## ALLEGATO TECNICO

**Oggetto: interventi di manutenzione straordinaria del guado di attraversamento del T. Piota e della strada di accesso all'edificio denominato Cà di Fanan, in loc. M. Colma, Comune di Lerma (AL) e di Tagliolo Monferrato (AL).  
Istanza formulata dal Sig. Nicolò Bernini, prot. n.588 del 12.05.2017.**

*Evidenziati in rosso gli areali oggetto di intervento*

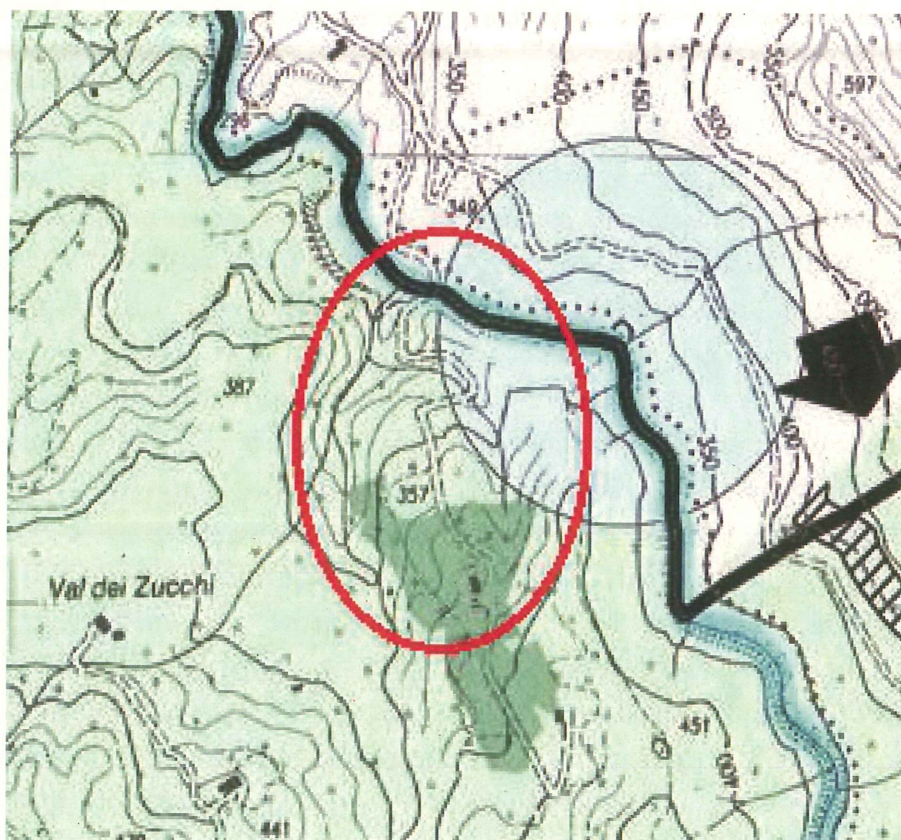
Nell'ambito dell'areale che include il guado di attraversamento del Torr. Piota (che segna il confine amministrativo tra il territorio del Comune di Lerma – sponda idr. destra – e quello di Tagliolo Monferrato – sponda idr. sinistra) il proponente intende procedere alla manutenzione straordinaria dell'attraversamento, che attualmente risulta danneggiato dagli eventi di piena succedutisi negli anni. Questi ne hanno progressivamente sottoescavato la struttura, erodendone l'appoggio e compromettendone pericolosamente la resistenza al carico.

La porzione ammalorata verrà demolita e ricostruita in modo tale da passare dalla struttura piena attraversata da tre tubi di grosso diametro a una campata unica sostenuta dalle attuali spalle, con conseguente ripristino di una maggiore sezione di deflusso del corso d'acqua.

Per brevi tratti a monte e a valle delle spalle saranno realizzate scogliere in massi ciclopici e rinvediti con talee di salice (i materiali necessari sono presenti in loco) al fine di proteggere la struttura e migliorare ulteriormente la morfologia dell'alveo, notevolmente alterata soprattutto in conseguenza degli eventi eccezionali del 2014.
